〔初版、第1版2刷の訂正箇所〕

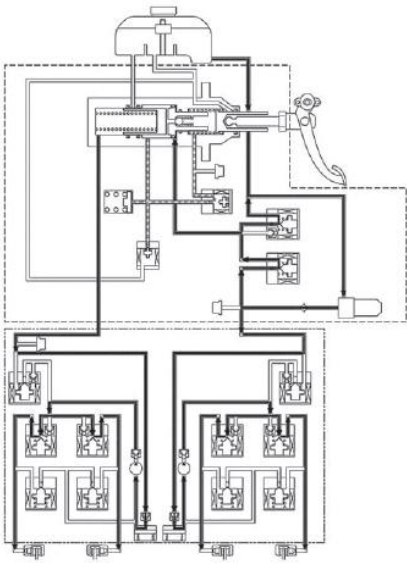
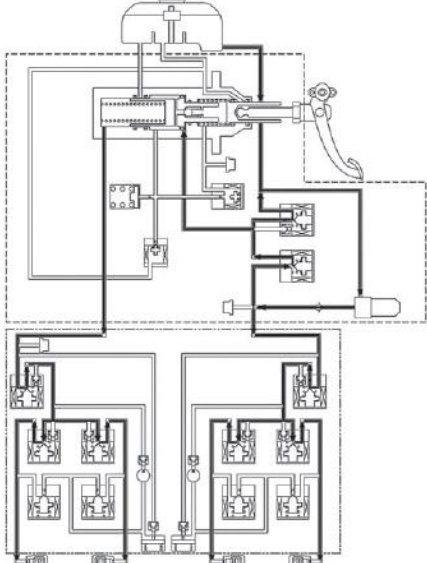
頁	訂正箇所	訂正内容
118	上から2行目 (傍線部分を網掛けのように訂正)	させた油圧がフロント系統はホイールマスシリンダを介し、
118	図-25 イラストを変更	<p>誤) </p> <p>正) </p>
120	図-31 イラストを変更	<p>誤) </p> <p>正) </p>
136	上から5行目 (傍線部分を網掛けのように訂正)	タシリンダ室に発生した油圧が各フロントホイールシリンダに供

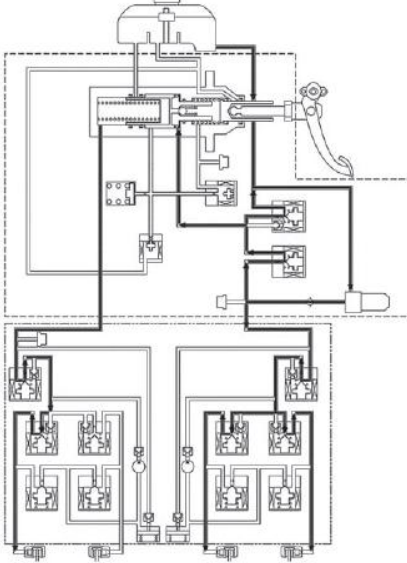
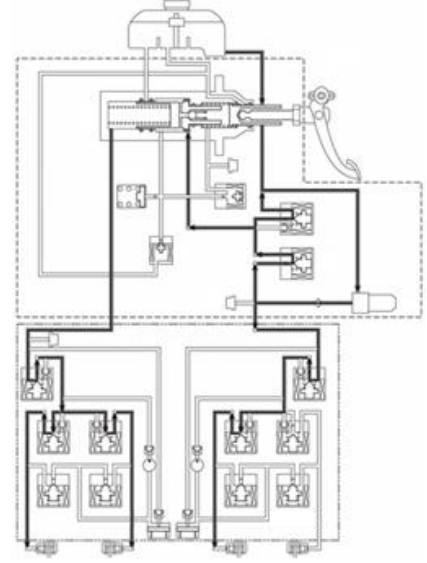
頁	訂正箇所	訂正内容		
157	図 - 21 冷却経路 図表内 (傍線部分を網掛け のように訂正)	<table border="1" data-bbox="584 181 1430 248"> <tr> <td data-bbox="584 181 1430 210">15. <b>①</b>ヒータへ</td> </tr> <tr> <td data-bbox="584 210 1430 248">16. <b>②</b>ヒータより</td> </tr> </table>	15. <b>①</b> ヒータへ	16. <b>②</b> ヒータより
15. <b>①</b> ヒータへ				
16. <b>②</b> ヒータより				
200	図 - 67 整備機器 準備例 (朱囲み部を訂正)	<div style="text-align: center;">  <p data-bbox="632 786 783 813">トラバー リフト</p> <p data-bbox="924 786 1082 813">エンジン リフタ</p> <p data-bbox="1238 786 1396 813"><b>ヘビー クレーン</b></p> <p data-bbox="855 842 1169 869">図 - 67 整備機器 準備例</p> <p data-bbox="1222 891 1434 918">正) ペビー クレーン</p> </div>		
228	出典資料表内 (傍線部分を網掛け のように訂正)	<p data-bbox="523 972 1007 1037">新型車解説書、整備解説書 (DVD-ROM : 今後作成予定-103GD90)</p>		
355	上から 2 行目 (傍線部分を網掛け のように訂正)	<p data-bbox="507 1099 1485 1164">キャブ内カメラが左右の走行車線を検知し、車速 6050km/h 以上で走行中にドライバが意 図せず走行車線から</p>		
360	図 - 17 コンポー ネント配置(シャ シ)表内 (傍線部分を網掛け のように訂正)	<p data-bbox="507 1263 1193 1290">8. FCIOM (センタフロントシャーシ I/O モジュール) (A162A)</p>
